Mission régionale d'autorité environnementale  
**OCCITANIE**

## **Projet d'ouverture d'une carrière de granulats à Gaja-et-Villedieu (Aude)**

N°MRAe : 2023APO3  
N°saisine : 2022- 11177  
Avis émis le 09 janvier 2023

Figure 2: composition du projet (emprise et accès)

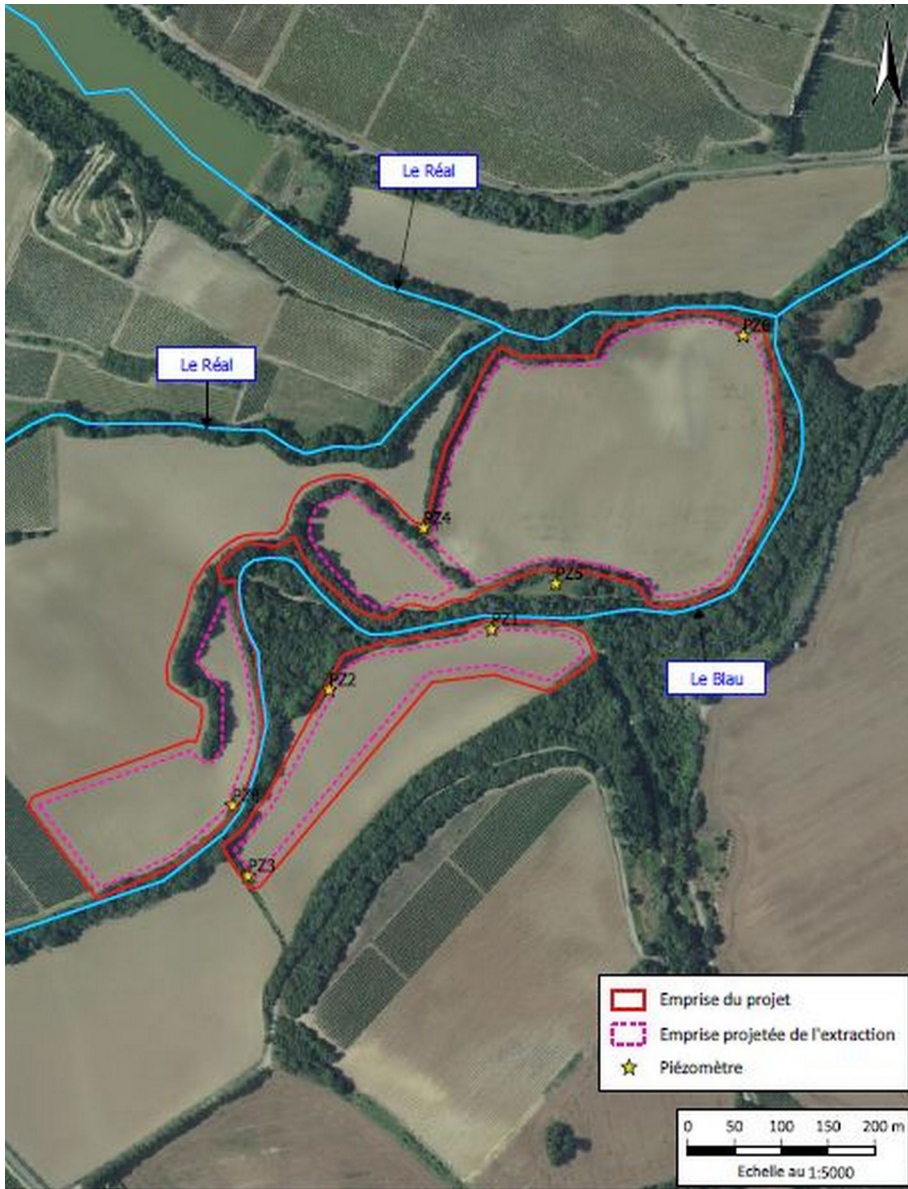
Le dimensionnement de l'ouvrage de franchissement du Blau n'est pas présenté, celui-ci est seulement décrit dans la pièce « *tome\_2\_MT* » page 10 et fait l'objet d'un schéma. Les modalités d'intervention lors des travaux et l'évaluation de leurs impacts ne sont pas fournies.

**Elle recommande également que la gestion des eaux pluviales et des stocks de matériaux dans le lit majeur des cours d'eau et dans leurs nappes d'accompagnement soit clarifiés, que le dossier soit complété pour décrire les travaux liés à l'implantation de l'ouvrage de franchissement du Blau et que des mesures adaptées soient proposées pour limiter les risques de pollution.**
